島根原子力発電所第2号機 工事計画認可申請（補正）に係る論点整理について

2022年3月
中国電力株式会社

- 工事計画認可申請（補正）に係る論点について、第1018回審査会合（2021年12月7日）にて示した主な説明事項を含め、審査の中で論点として整理された項目について説明する。

図2 吸入口の位置変更前後の構造・外観

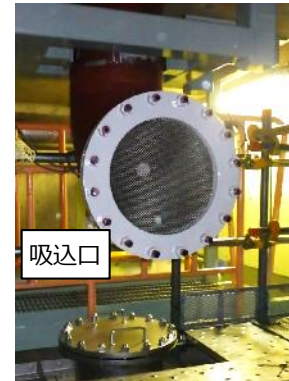
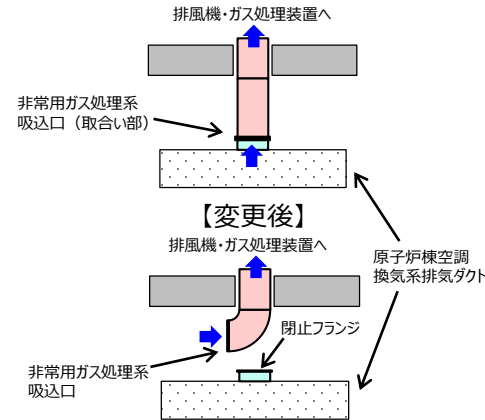
非常用ガス処理系吸入口は、原子炉建物原子炉棟2階（周回通路）にある原子炉棟空調換気系排気ダクトに接続していたが、当該ダクトから切り離し、原子炉建物原子炉棟2階（周回通路）天井付近から直接吸引する構成に変更する。

変更後	重大事故等時にトーラス室が100℃以上の高温となった場合に、内部流体温度が非常用ガス処理系の設計温度66℃を超過する可能性があるため、吸入口を排気ダクトから切り離し、トーラス室の高温の空気を直接吸引しない構成
-----	--

- 吸入口の位置変更により、原子炉建物原子炉棟内の負圧維持機能へ影響がないことを、以下のとおり確認している。
 - 地上階の空気は周回通路や大物搬入口を經由し、地下階の空気は原子炉棟空調換気系排気ダクト（地下階）の流路面積より大きい開口面積であるトラス室上部ハッチを經由することにより、これまでと同様、原子炉建物原子炉棟全体から空気を吸引することが可能である。
 - 排風機までの吸込み配管の長さ・ルートの大きな変更はなく、非常用ガス処理系排風機の容量に影響を与えない。
- なお、非常用ガス処理系起動による負圧達成時間について、机上評価では起動後約250秒と評価しているのに対して、実機においては、吸入口の位置変更によらず約5分であり、影響がないことを確認している。

- 原子炉建物原子炉棟内の空気を吸入口から吸引したのち、排風機、ガス処理装置フィルタ及び排気管を經由し放出する系統構成の変更はないため、放出放射能の低減機能に影響を与えることはない。

図2 対策イメージ

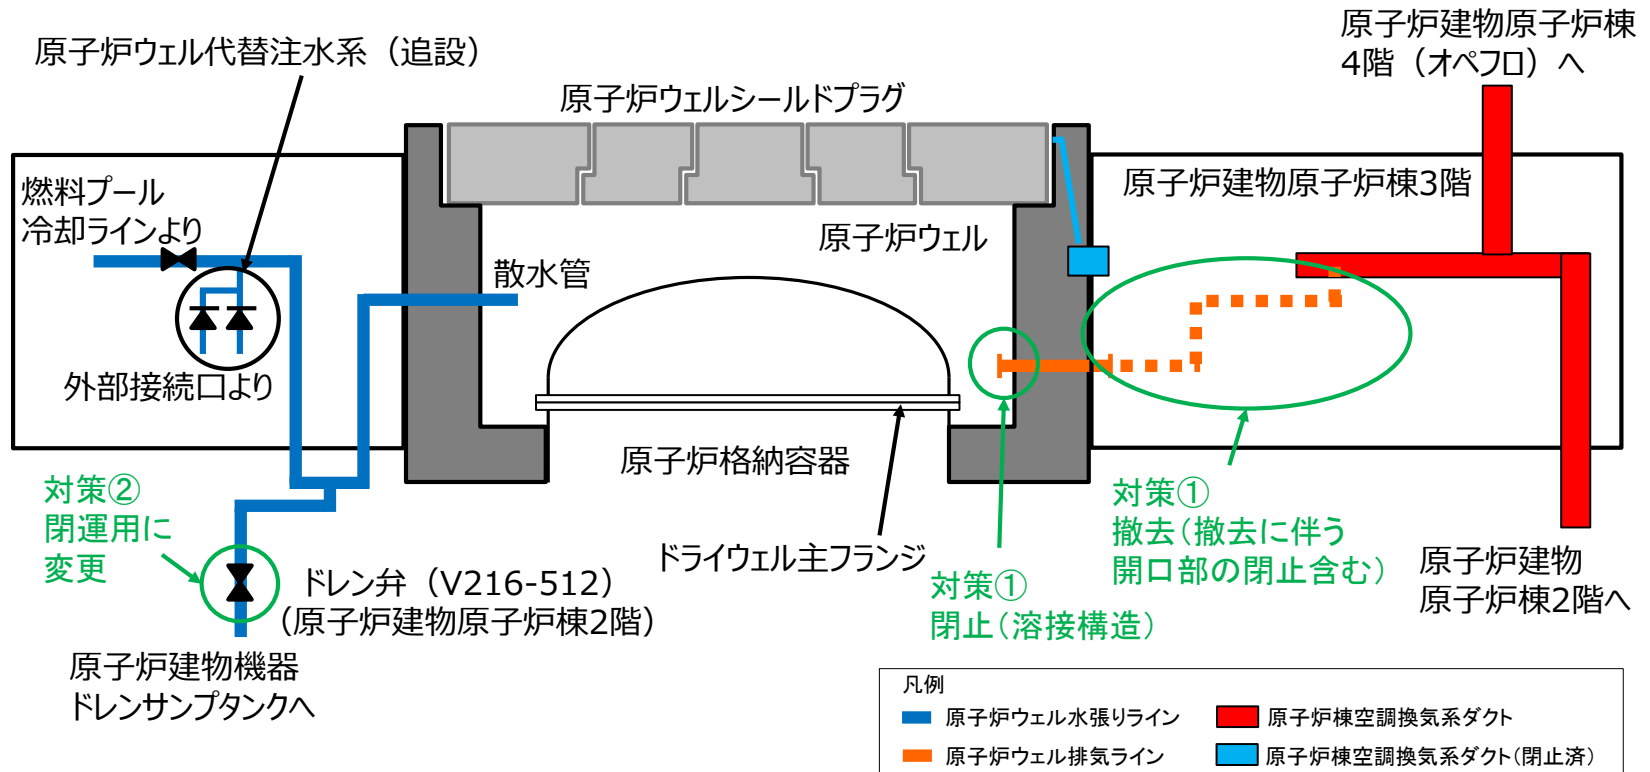
- GOTHICコードを用いた水素濃度解析では、ドライウェル主フランジから漏えいする水素ガスは原子炉ウェルシールドプラグの隙間を通して原子炉建物原子炉棟4階に流出する条件で解析を実施しているが、原子炉ウェル排気ライン及び原子炉ウェル水張りラインのドレン弁（V216-512）を通じて原子炉建物原子炉棟4階以外に水素ガスが流出する可能性が考えられることから、次頁に示す対策を実施する。また、その影響について検討する。

- 原子炉ウェル内側の吸込口を閉止（溶接構造）するとともに、原子炉ウェル外側については、原子炉ウェル外側から原子炉棟空調換気系ダクトまでのラインを撤去し、開口部については閉止する。

- ドレン弁（V216-512）の通常運転時の運用を「開」運用から「閉」運用に変更する。

- 原子炉ウェル排気ラインは、通常運転時のドライウェル主フランジからの万一のリークを考慮し、原子炉ウェル内を負圧に保つことを目的に設置しているものであるが、原子炉ウェル排気ラインを閉止しても、ドライウェル主フランジから漏えいしたガスは原子炉ウェル内に溜まることなく、4階に排出された後、原子炉棟空調換気系を通過して適切に処理されることを確認している。
- また、原子炉ウェル排気ラインの排気風量は、原子炉建物原子炉棟全体及び4階の排気風量に対し、ごく僅かであり、当該ラインを閉止したとしても空調バランスへの影響はほとんど無いと考えられるため、当該ラインの吸込口閉止による悪影響はない。

- ドレン弁（V216-512）は、万一、燃料プール冷却ラインとの隔離弁からシートパスした場合に原子炉ウェルへ漏えい水が流入しないよう「開」運用としていた。これを「閉」運用に変更しても、定期的にドレン弁を「開」することにより、燃料プール冷却ラインとの隔離弁からのシートパスの監視及びドレンの排出が可能であることから、「閉」運用による悪影響はない。
- また、新設した原子炉ウェル代替注水系により原子炉ウェルに注水する際には当該ドレン弁（V216-512）の「閉」操作が必要であったことから、運用性も向上する。

図1 雰囲気ガス濃度変動に伴う使用計測範囲イメージ

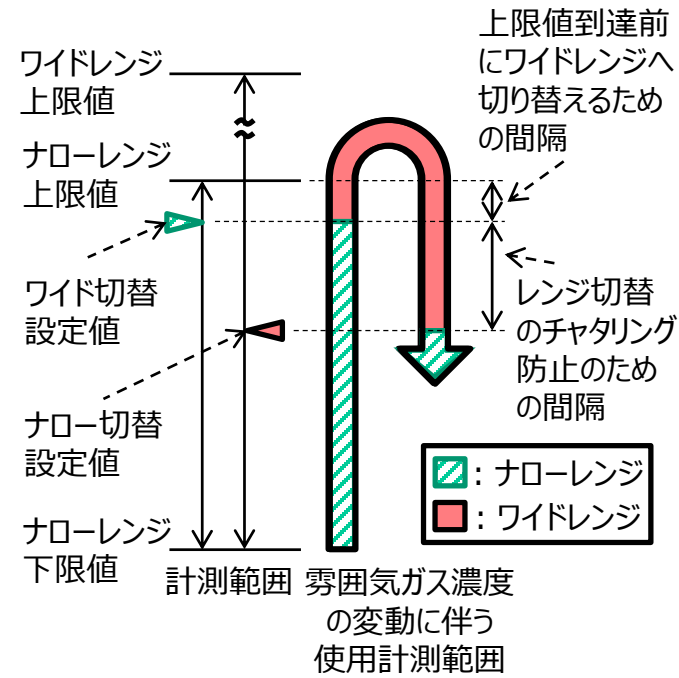
- 格納容器バント判断や可燃限界付近の適切な監視能力を確保するため、格納容器酸素濃度（B系）のナローレンジを0～5vol%から0～10vol%、格納容器水素濃度（B系）のナローレンジを0～5vol%から0～20vol%へ変更する。
- 格納容器バント判断基準である酸素濃度4.4vol%及び可燃限界である水素濃度4.0vol%前後を既存設備の設計を変更せずにナローレンジ0～5vol%で計測する計画であったが、ナローレンジの計測範囲上限付近では既に自動でワイドレンジに切り替わっており、上記濃度をワイドレンジで計測する可能性を排除できないことが判明した。
- ワイドレンジは、ナローレンジに比べて計器誤差が大きく格納容器バント判断や可燃限界付近の監視に適していないため、レンジの自動切り替えを考慮しても確実にナローレンジで計測可能となる以下の計測範囲に変更する。
- なお、格納容器酸素濃度（A系）及び格納容器水素濃度（A系）についても同様に計測範囲を変更する。

図1 第4 保管エリアにおける可搬型設備の配置

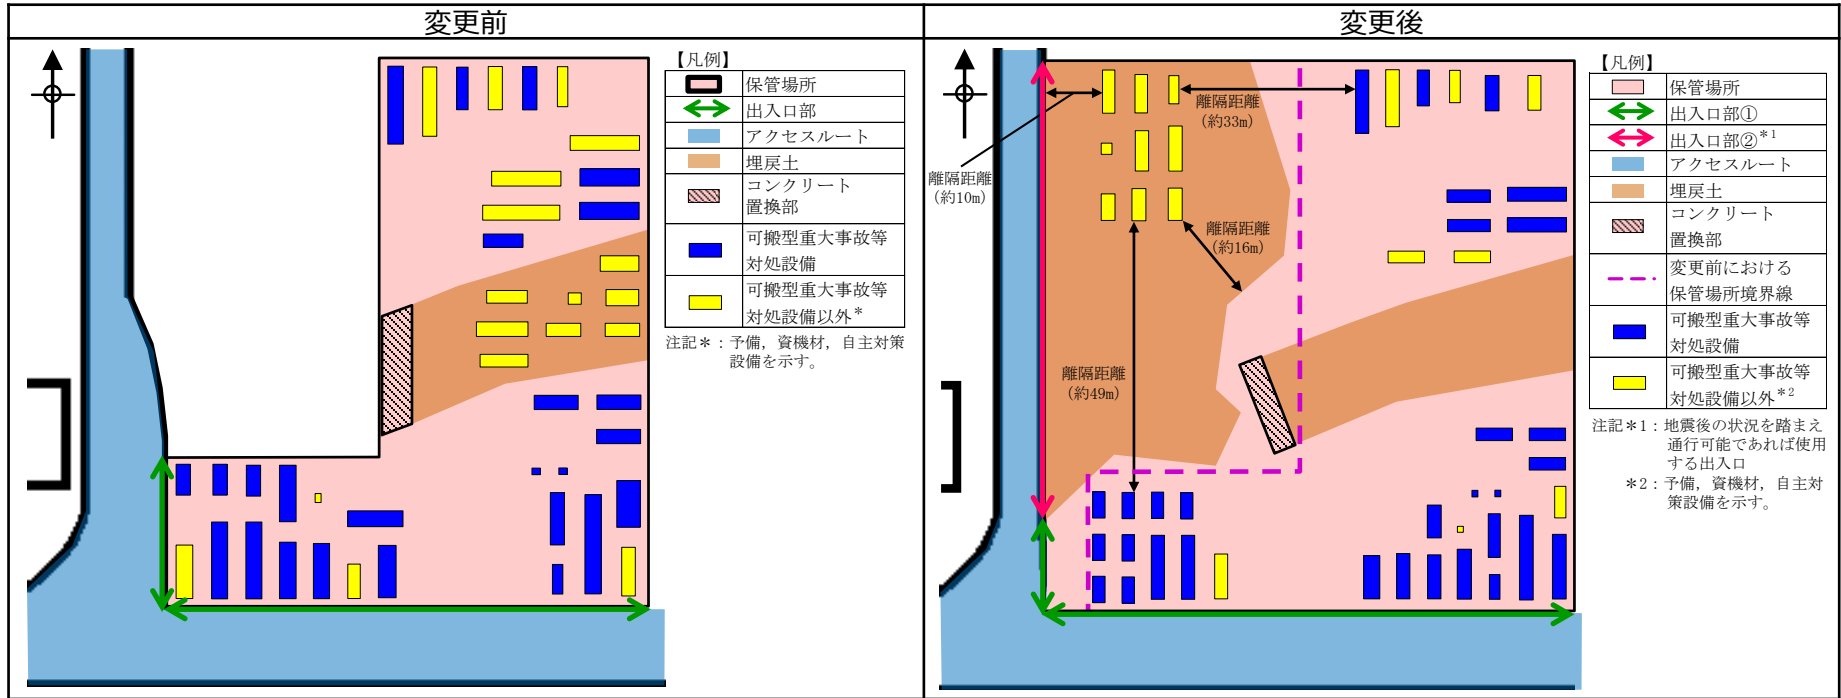
- 変更前の第4 保管エリアにおいて、埋戻土上に配置する予備及び自主対策設備が可搬型重大事故等対処設備に近接していることから、離隔距離の更なる裕度確保を目的に、第4 保管エリアの拡張を行い、当該拡張部に一部の予備及び自主対策設備を配置することとした。
 なお、拡張部は埋戻土であるが、可搬型重大事故等対処設備、アクセスルート、岩盤部に対して十分な離隔距離の確保が可能であることから、重大事故等対応の作業成立性に影響はない。
- 作業成立性上期待している可搬型重大事故等対処設備は変更前後共に全て岩盤上に配置していることから、重大事故等対応の作業成立性に影響はない。

- 第4 保管エリアの形状変更に伴う沈下等に対する影響評価については、「VI-1-1-7-別添1 可搬型重大事故等対処設備の保管場所及びアクセスルート」に係る補足説明資料にて、2022年5月以降に説明予定。

図1 放射性物質吸着材による海洋への放射性物質の拡散抑制 設置位置図

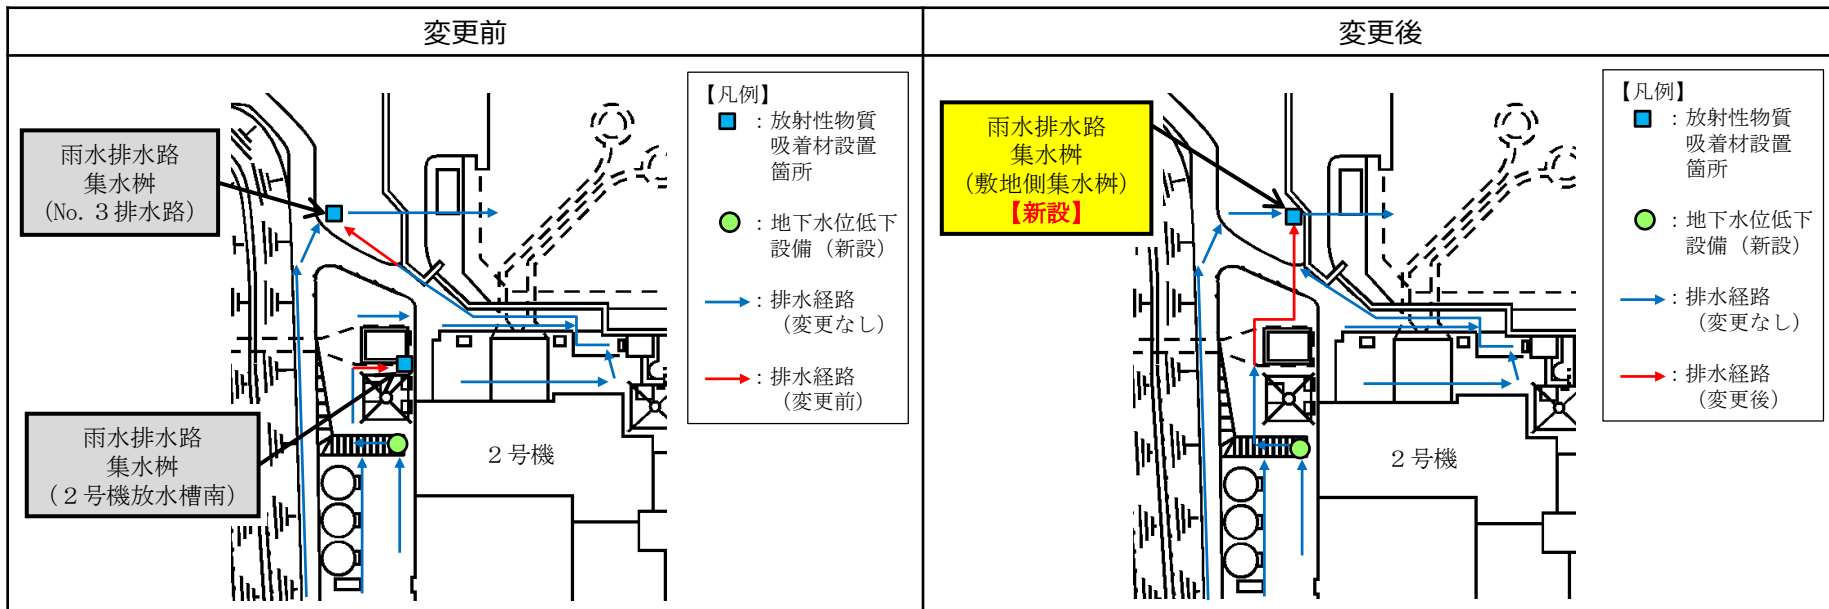
- 地下水位低下設備において、汲み上げた地下水を確実に海に排水するために排水経路を変更すること、並びに図1に示す現状の雨水排水路集水柵2箇所（No. 3排水路，2号機放水槽南）の下流側に雨水排水路集水柵を追設することから、現状の放射性物質吸着材の設置箇所のうち雨水排水路集水柵2箇所を1箇所（敷地側集水柵）に集約する。
- 放射性物質吸着材の設置箇所変更に伴い、設置容量減少及び設置作業時間短縮となることから、放射性物質の吸着材の設置完了をもって実施する「大型送水ポンプ車及び放水砲による大気への放射性物質の拡散抑制」の放水開始作業に影響はない。

- 放射性物質吸着材の設置箇所の変更について、「VI-1-1-5-別添2 設定根拠に関する説明書（別添）」に係る補足説明資料にて、2022年7月以降に説明予定。
